CONCEPTO TÉCNICO No. CT- 4362 de 2006

Revisión de Estudio Particular de Amenaza y Riesgo por Fenómenos de Remoción en Masa Artículo 112 - Decreto 469 de 2003

ENTIDAD SOLICITANTE:	Dr. Mariano Pinilla Poveda Curaduría Urbana No. 5
LOCALIDAD:	USAQUÉN
BARRIO:	San Gabriel Norte
PROYECTO:	**MONTEMADERO**
DIRECCIÓN:	Carrera 7ª con calle 124
UPZ:	14 Usaquén
ÁREA (Ha):	0.38
TIPO DE RIESGO:	Remoción en masa
EJECUTOR DEL ESTUDIO:	Espinosa y Restrepo y Cía. Ltda.
FECHA DE EMISIÓN:	Abril 3 de 2006

Figura 1 Localización General del Proyecto Montemadero

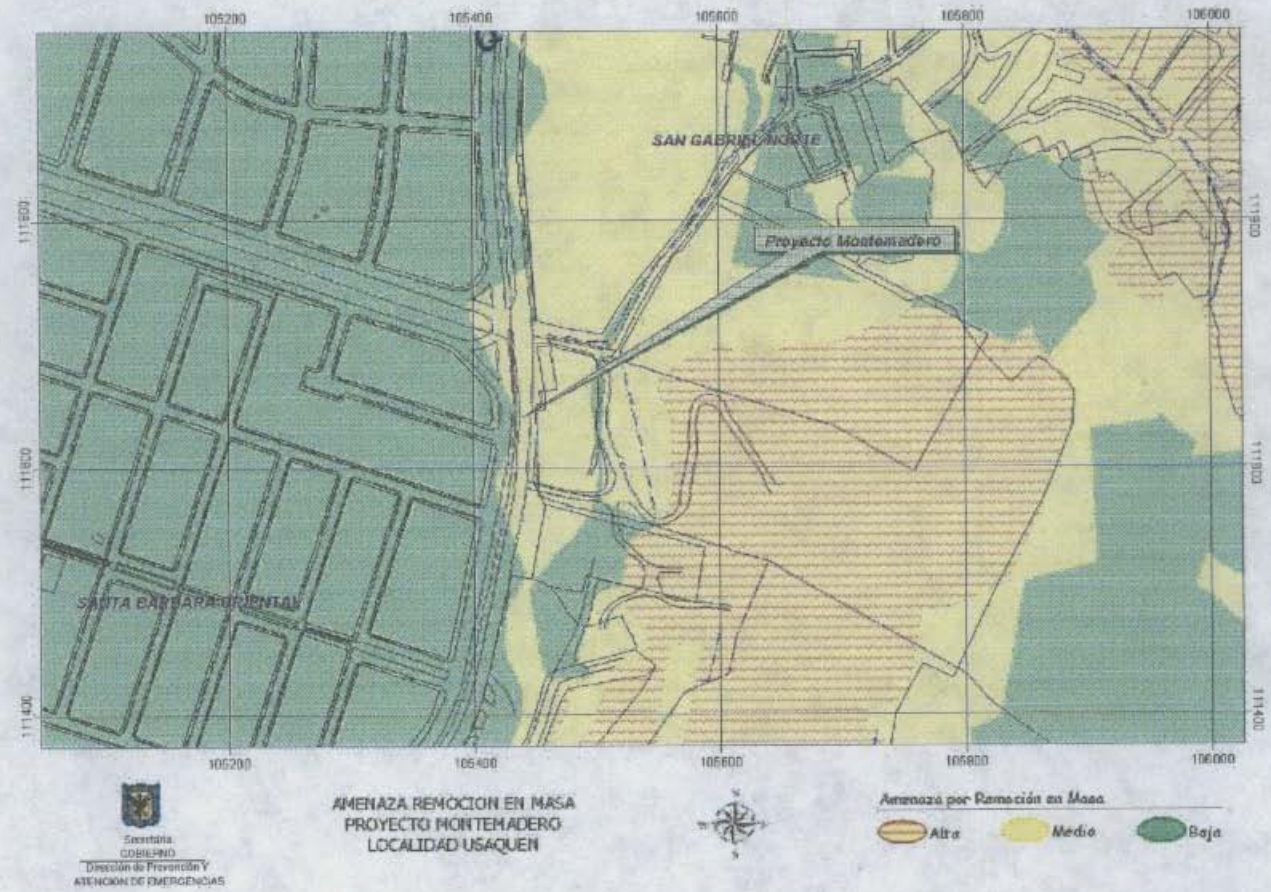
En el Estudio de Evaluación de Fenómenos de Remoción en Masa entregado a esta entidad se menciona que el proyecto contempla la construcción de un edificio de doce (12) pisos y dos (2) sótanos contra la carrera 7ª y hasta 4 sótanos en la parte posterior, en pórticos de concreto con luces entre ejes de columnas hasta de 6.0 m, en un área de 3800 m^2 aproximadamente, bajo la nomenclatura Carrera 7ª con calle 124, en el barrio San Gabriel Norte de la localidad de Usaquén, correspondiente a las siguientes coordenadas geográficas (Figura 1):

Desafortunadamente el estudio en esta tercera entrega continua sin establecer mediante un plano de localización, la implantación del proyecto en planta y en perfil. Se solicita al consultor completar esta información, la cual es indispensable para poder determinar la intervención real del proyecto sobre el lote.
